Projet d'aménagement hydroélectrique sur la
rivière Sainte-Anne à Saint-Joachim

6211-09-060

**Objet : Projet d'aménagement hydroélectrique Hydro-Canyon Saint-Joachim, sur la
rivière Sainte-Anne du Nord
Réponses aux questions 1 et 2 de la demande DQ15**

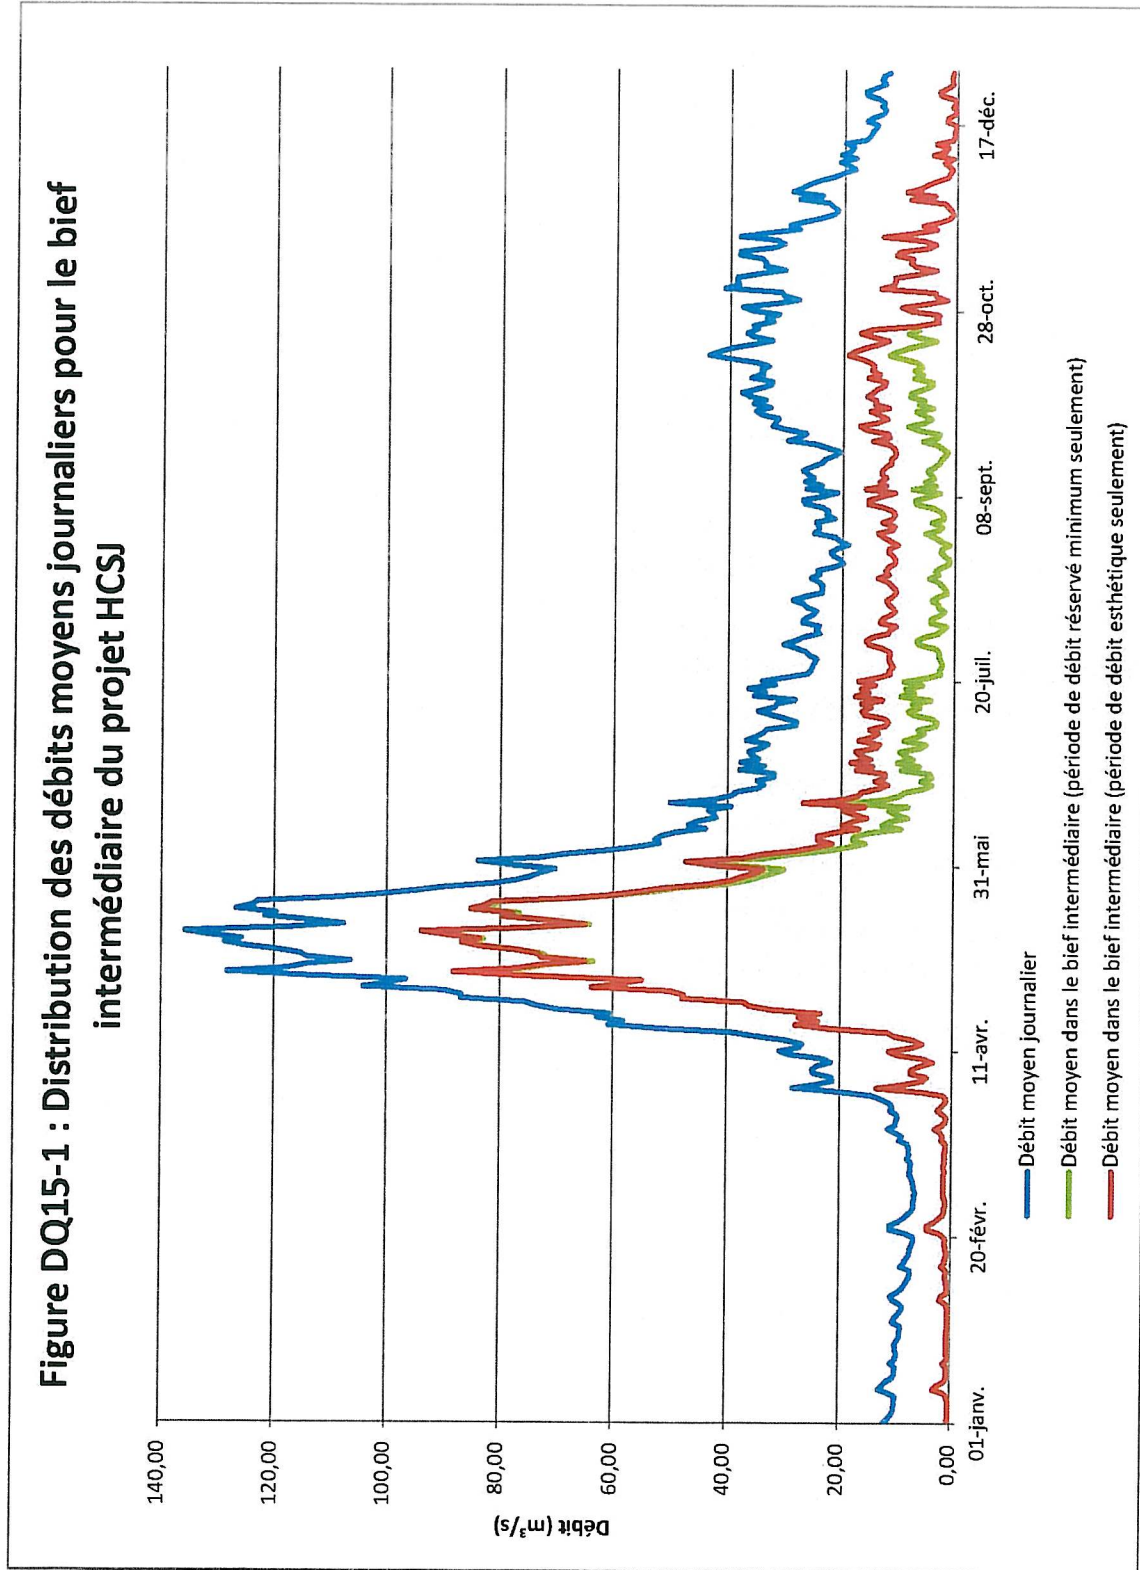
A. La commission souhaite obtenir une version modifiée de la figure A-5 de l'annexe B des Réponses aux questions et commentaires du MDDEP de mars 2012 (PR5.1). Cette figure comprendrait trois courbes :

- 1- la courbe des débits moyens journaliers de la rivière dans la situation actuelle (courbe en bleu déjà dans le graphique);***
- 2- une courbe des débits moyens en période d'exploitation du projet sans débit esthétique;***
- 3- une courbe des débits moyens en période d'exploitation du projet avec le débit esthétique (aux heures d'ouverture du Canyon de mai à octobre).***

Vous trouverez ici-bas la figure modifiée demandée :
